高浜発電所2号炉の 長期施設管理計画認可の審査結果

令和7年11月

1. 高浜発電所2号炉の長期施設管理計画に係る審査結果

原子炉容器(RV)及び1次遮蔽壁 概要図

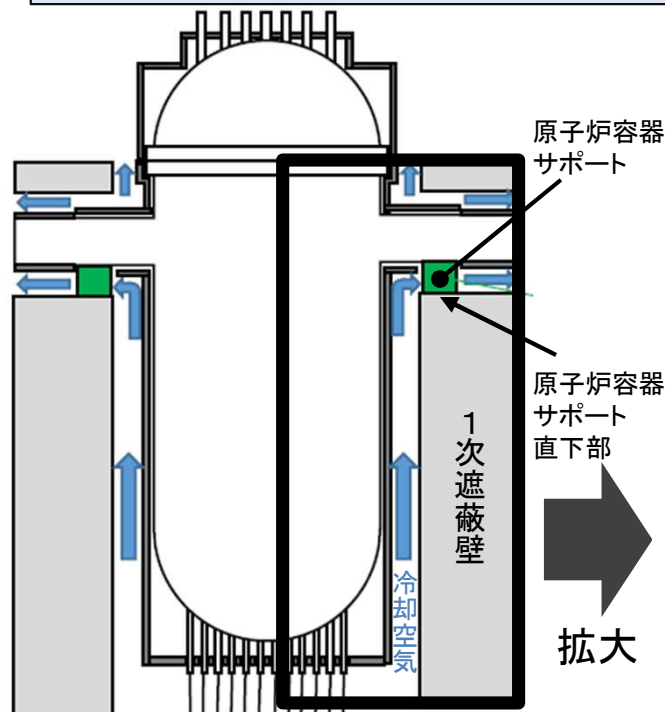
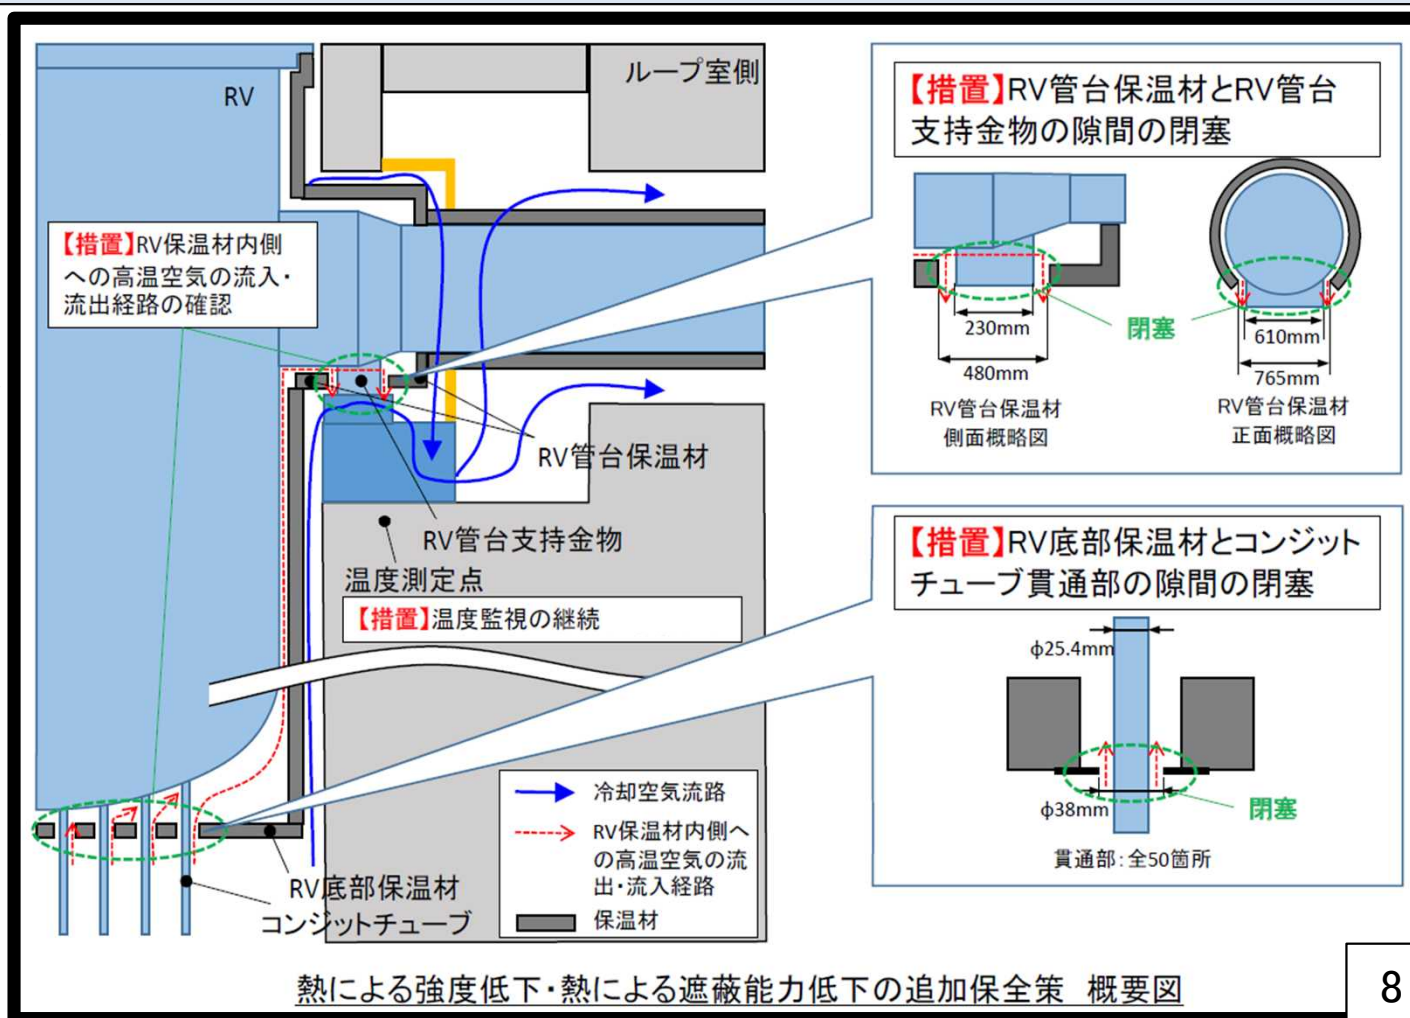
(参考1) 格納容器内部(原子炉容器サポート直下部)のコンクリートの温度実測値が解析結果を上回った事象

- 申請者から、本事象※が発生したものの、当該評価点の温度の制限値である90℃を満足するため、健全性に問題はないとの説明があった。これに対して規制庁は、温度解析の妥当性、本事象の原因及び対策等について説明するよう求めた。
- 申請者は、図面等を用いて原子炉容器サポートの冷却空気の流路を含む周辺設備の状態を網羅的に調査した結果、本事象の原因を原子炉容器保温材内側を経由した高温空気の流入の影響と特定し、高温空気の流入を模擬した温度解析の見直しを行った結果、評価点の最高温度が制限値を超えないこと、また、追加保全策として高温空気の流入経路を閉塞させる措置等を講じる方針を示した。規制庁は、この内容が本申請(長期施設管理計画認可申請)に反映されたことを確認した。

(※)実測値が解析値(49.7℃)を上回る箇所は全6箇所(A、B及びCループの高温側及び低温側)のうち5箇所あり、最も高い実測箇所がAループ高温側(最大約69℃)であったことを確認した事象。
